Betreff: [EXTERN] Stellungnahme und Einspruch zur vorgelegten 1. Änderung des Flächennutzungsplans der Gemeinde Rümpel

Stellungnahme und Einspruch zur vorgelegten 1. Änderung des Flächennutzungsplans der Gemeinde Rümpel

Stellungnahme und Einspruch zur vorgelegten 1. Änderung des Flächennutzungsplans der Gemeinde Rümpel

Abbildung 1: Regionaler Grünzug

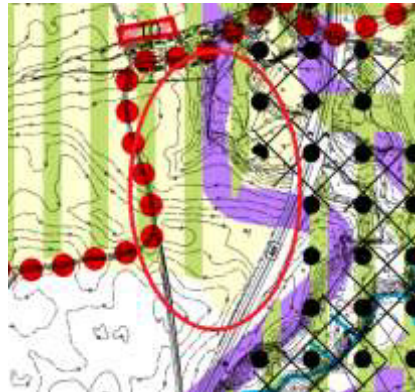
Besonders bemerkenswert ist die veränderte Flächennutzungsplanung auf dem Flurstück 3/27. Während das „*Rahmenkonzept Solarenergie-Freiflächen-Anlagen*“ vom 15.12.2021 auf diesem Flurstück nur einen schmalen Streifen entlang der Bundesautobahn A21 für die Errichtung einer Freiflächenanlage als geeignet ansieht, strebt die Gemeinde Rümpel mit der 1. Änderung des Flächennutzungsplans die Ausweitung des Sondernutzungsgebiets „Photovoltaik“ bis an die Ortsgrenze Höltenklinkens an. Dies ist insofern bemerkenswert, als dass ein Großteil dieses Flurstücks innerhalb des regionalen Grünzugs³ liegt. Dieser wurde bereits bei der Übernahme aus dem Regionalplan von 1998 großzügig vom Planlabor Stolzenberg zu Gunsten der Photovoltaik ausgelegt (siehe Abb. 1), ändert aber die Tatsache nicht, dass ein Großteil des Flurstücks 3/27 im regionalen Grünzug liegt.
